1#楼、2#楼二层平面图

地下室平面图

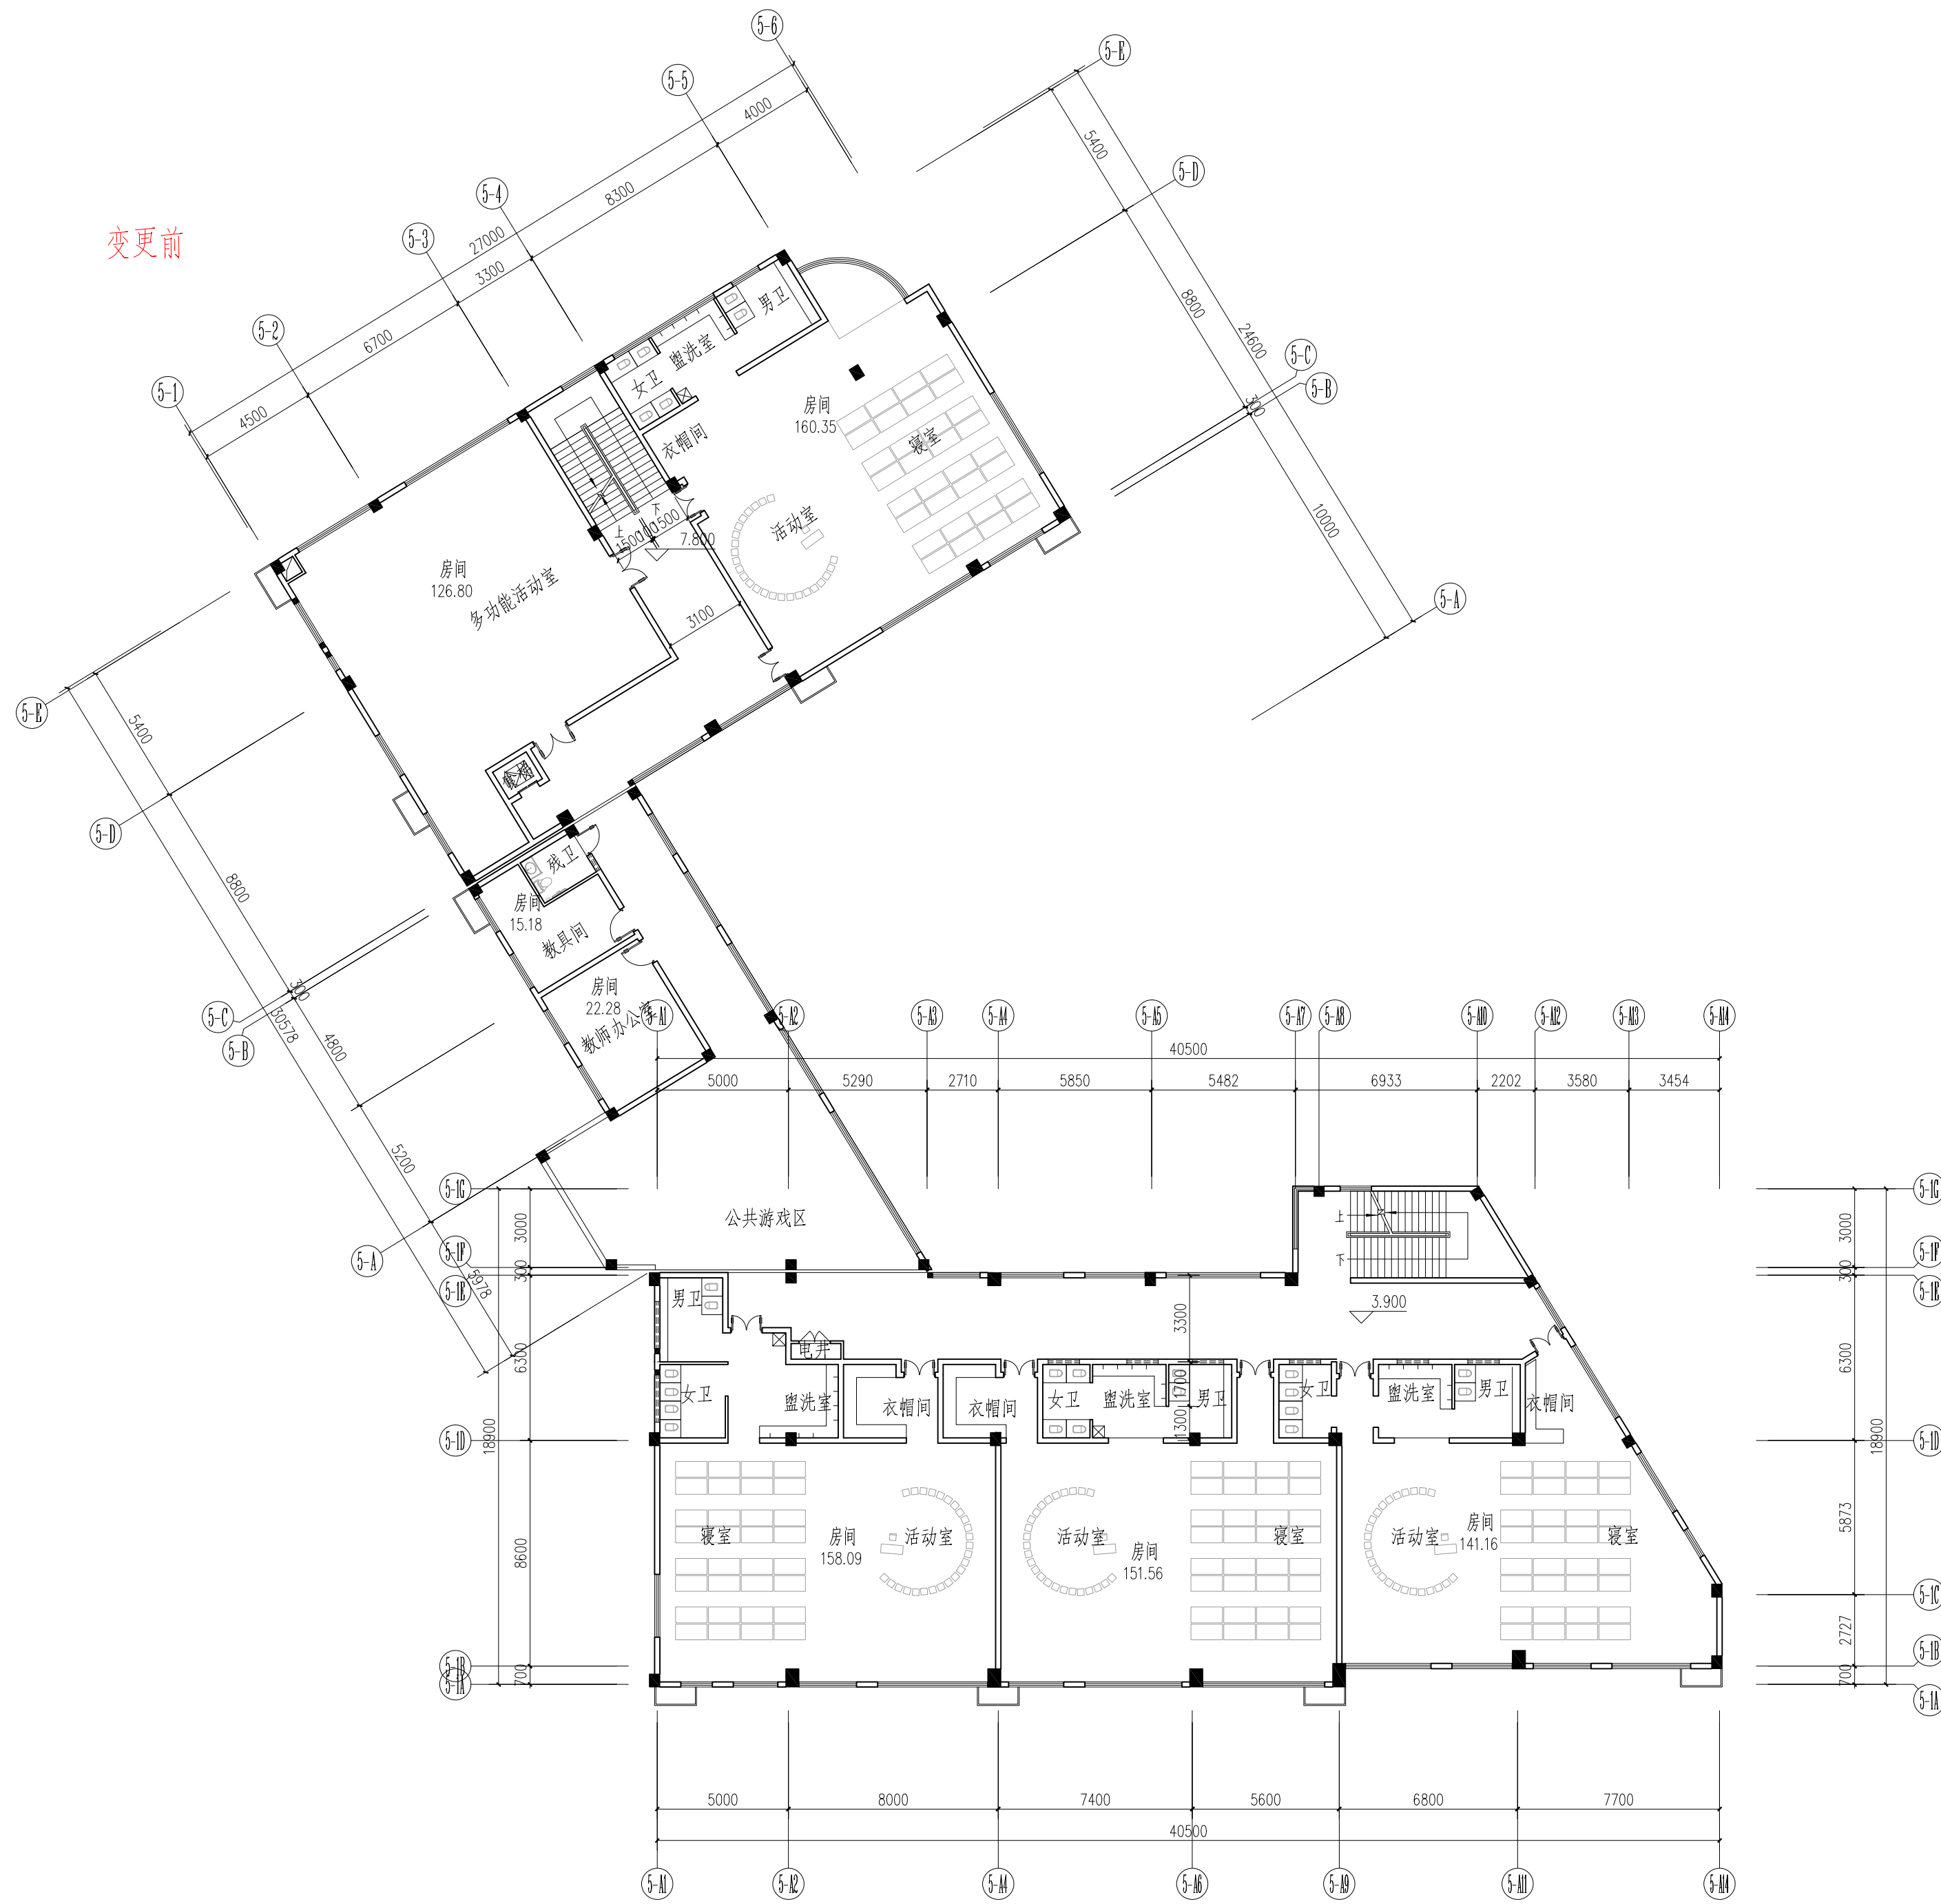
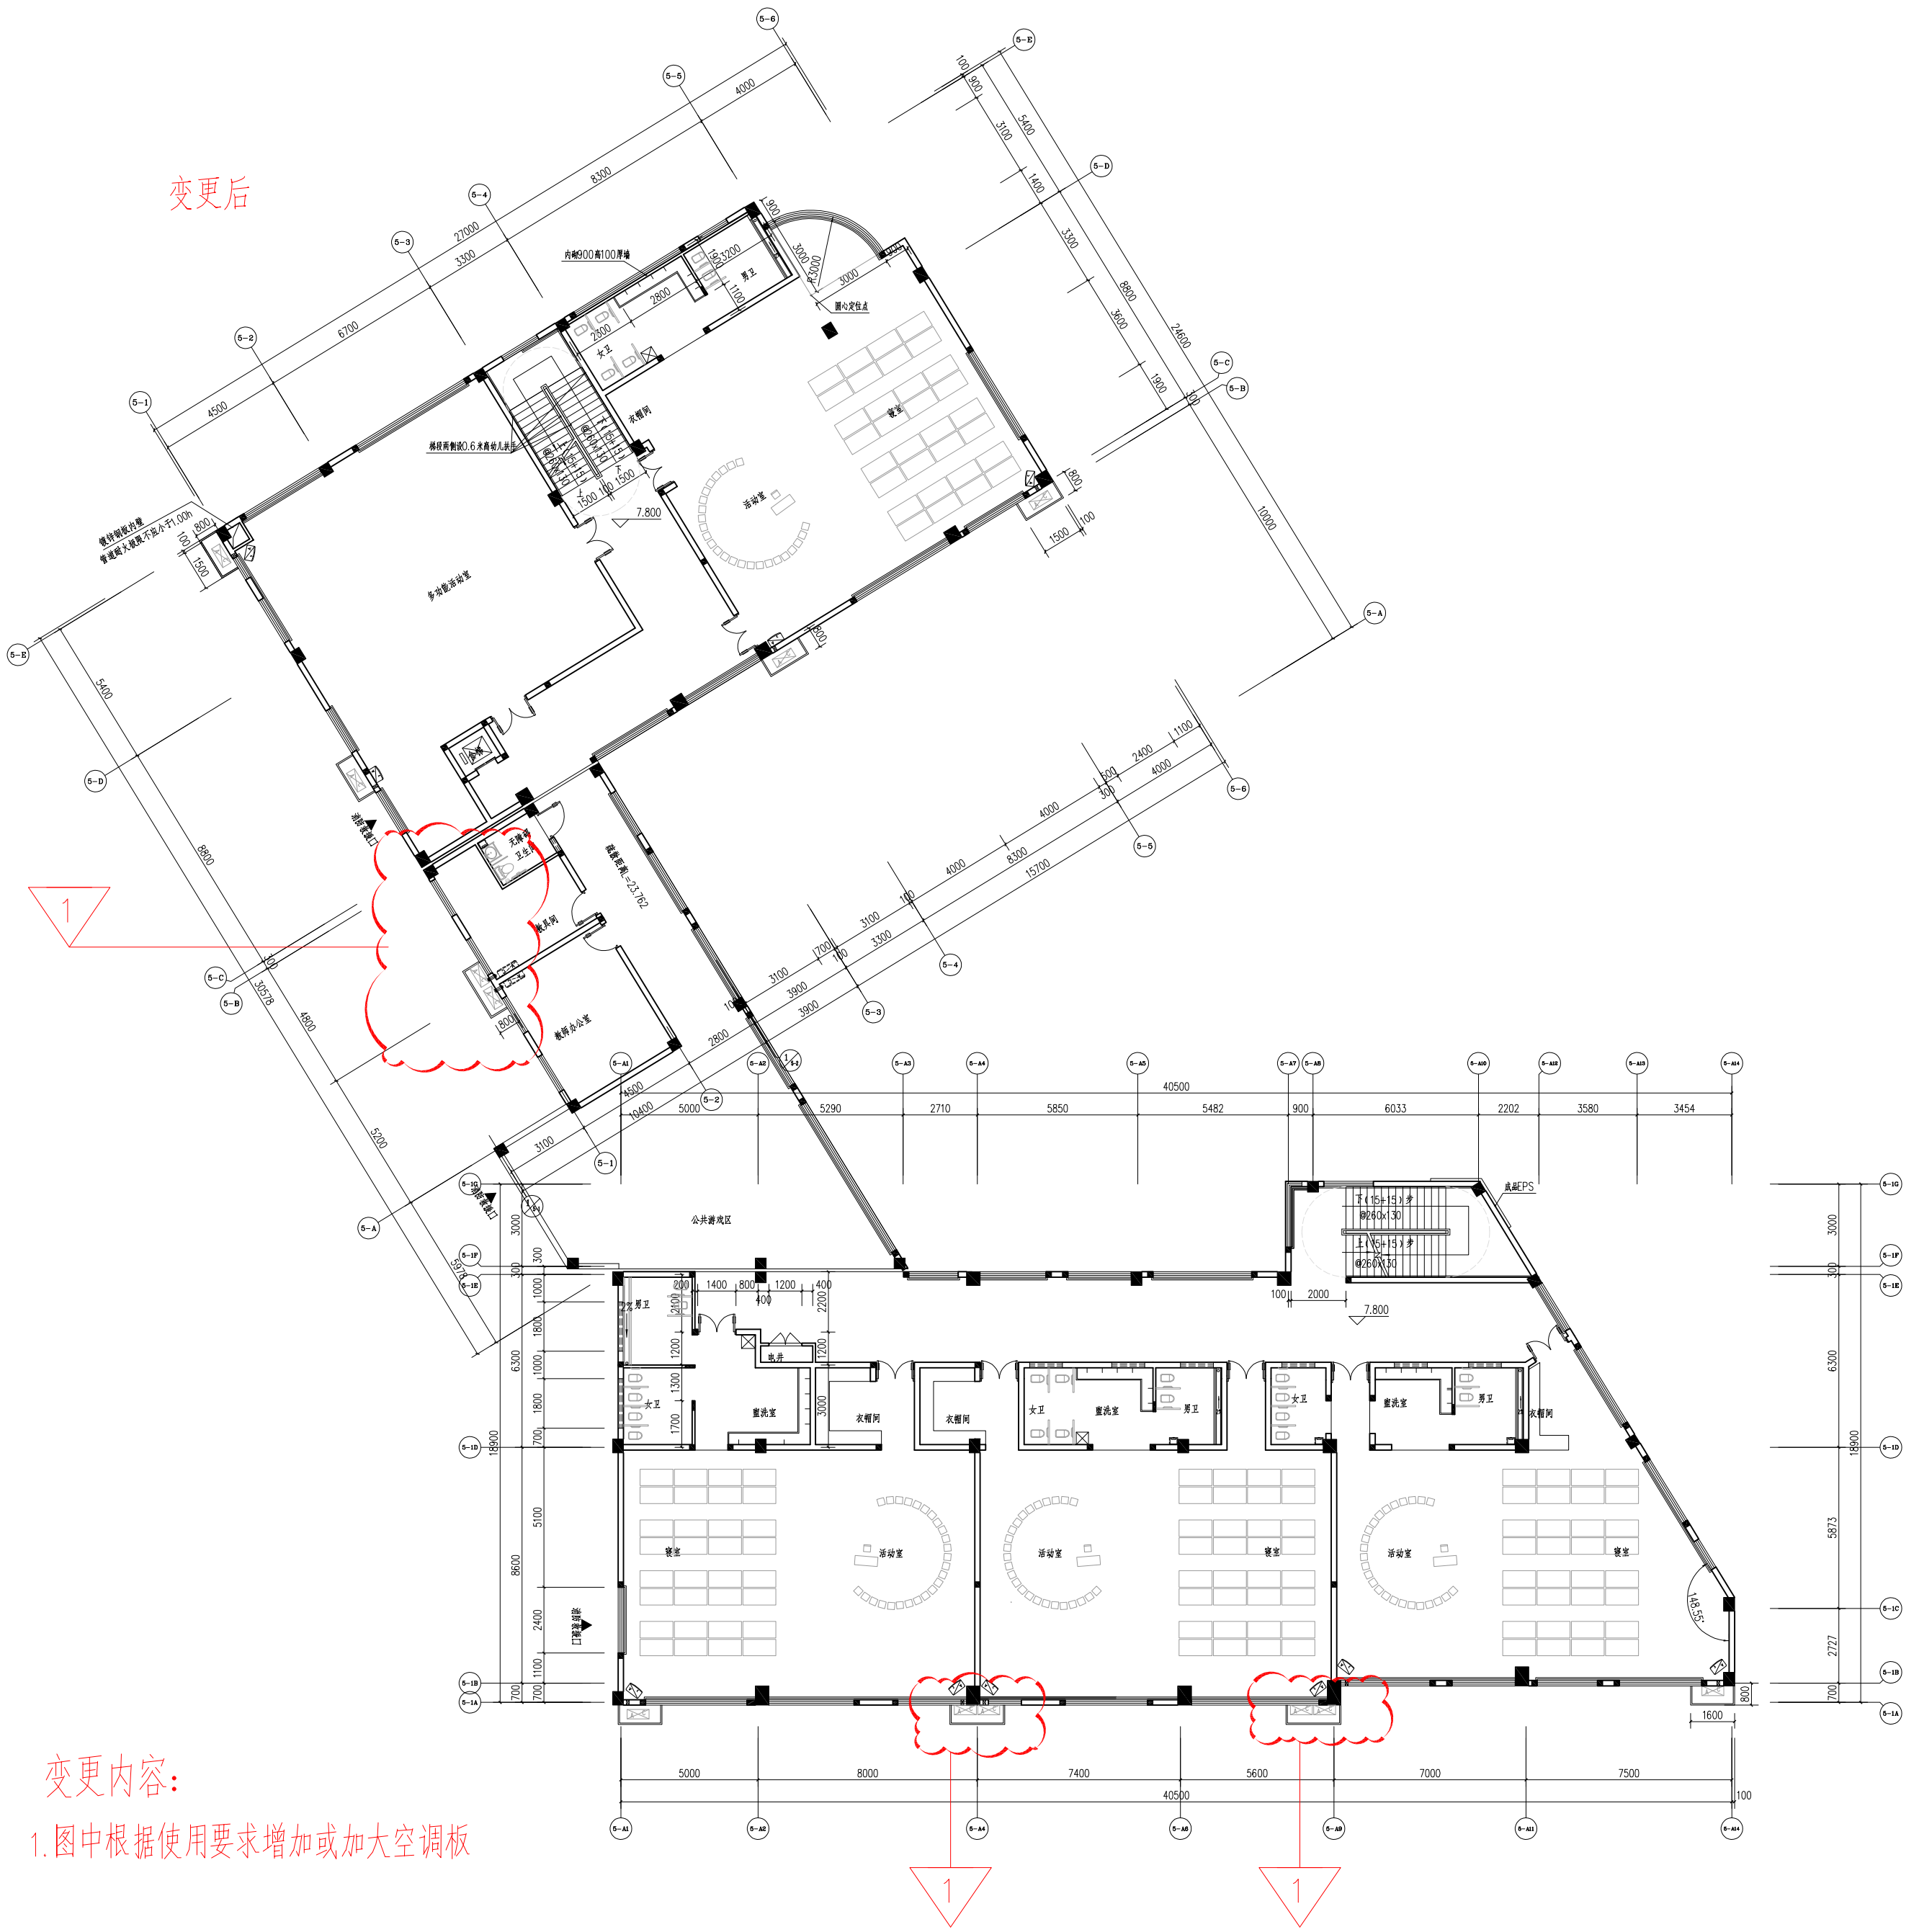
1. 图中根据使用要求增加或加大空调板
